Zmiany przebiegu opasek i fundamentów pod rzeźby  
w obrębie całego parku po badaniach  
archeologicznych z 2025 roku

Pracownia Projektowania Przestrzennego 05-502 Piszczyno ul. Lechitów 3 tel: 606794439			
Rewaloryzacja zabytkowego parku w zespole pałacowo-parkowym w Radzynie Podlaskiej obejmująca: budowę wypełnienia parku głównego salonu ogrodowego alejek parkowych, fontanny, przed pałacem na części działki nr ew. 1660/7 obręb Radzyna Miasto w miejscowości Radzyna Podlaska			
Projekt zagospodarowania terenu			
LISTOPAD 2025		1:500	
BRANŻA ARCHITEKTURA		nr rys.	
FAZA PROJEKT BUDOWLANY		PZT-01	
AUTORZY			
mgr inż. arch. Przemysław Galach		nr upr. GP 7342/29/44/91	
OPRACOWAŁ			
mgr inż. arch.kraj. Dorota Pape		WKZ 205	
INWESTOR			
Miasto Radzyna Podlaska ul. Warszawska 32, 12-300 Radzyna Podlaska

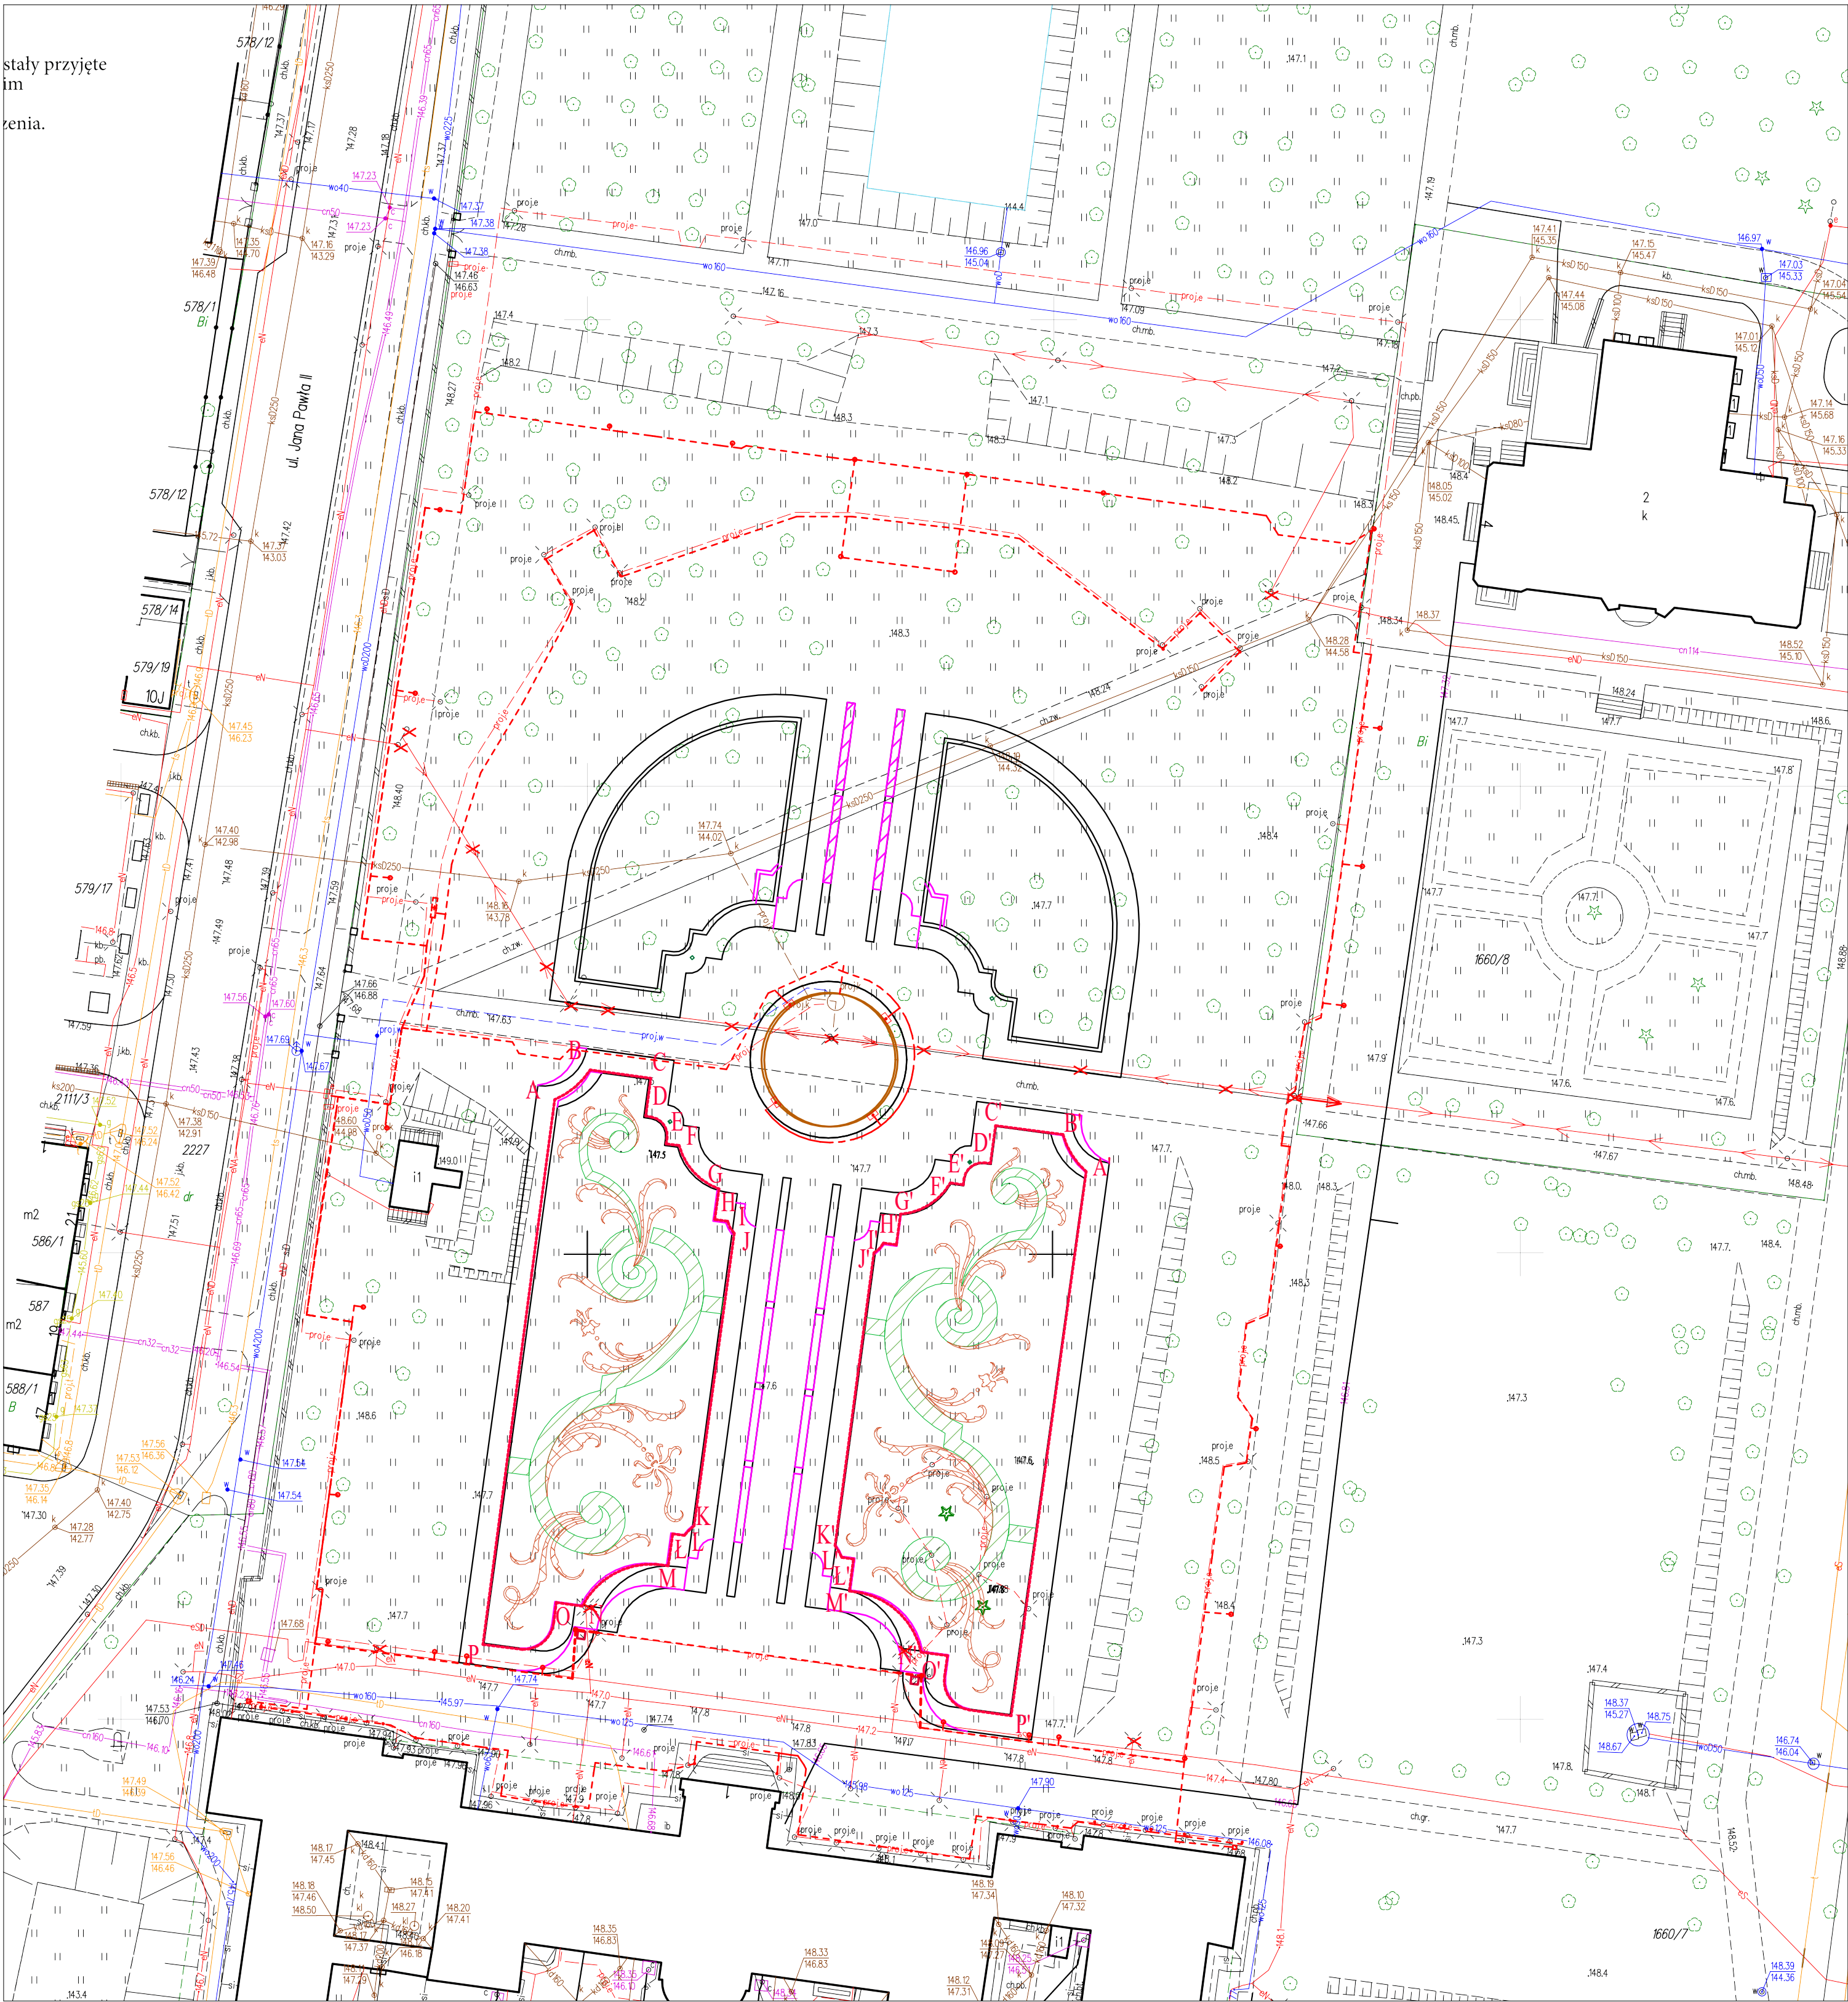
odcinki o zmienionym przebiegu po badaniach  
archeologicznych z 2025 roku

Wypełnienie trawiaste zastępujące wypełnienie żwirowe

przesunięcie oświetlenia
